東部地区統合小学校

■補正予算額 130,412千円

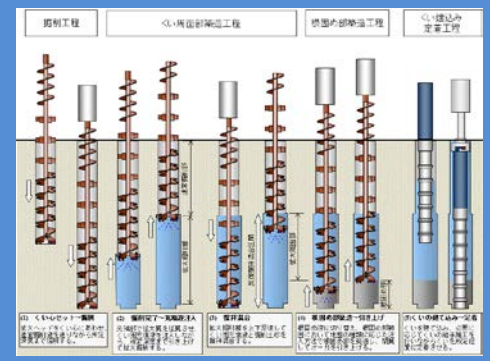
■主な変更要因

・地質改良工法変更 117,641千円

地盤調査の結果、支持層が想定よりも深かったことにより、地質改良工法を変更するもの

柱状改良 セメントを注入して土を柱状に固める
 ↓
 プレボーリング拡大根固め工法
 支持層まで掘削後、固定液を注入した掘削孔に杭を建て込み一体化させる

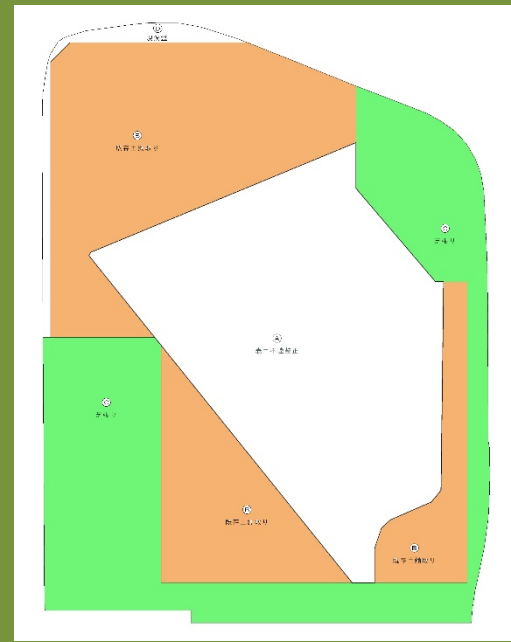
・エレベータ設置 12,771千円

改正バリアフリー法への対応
 公立小学校等のバリアフリー基準適合義務対象への追加
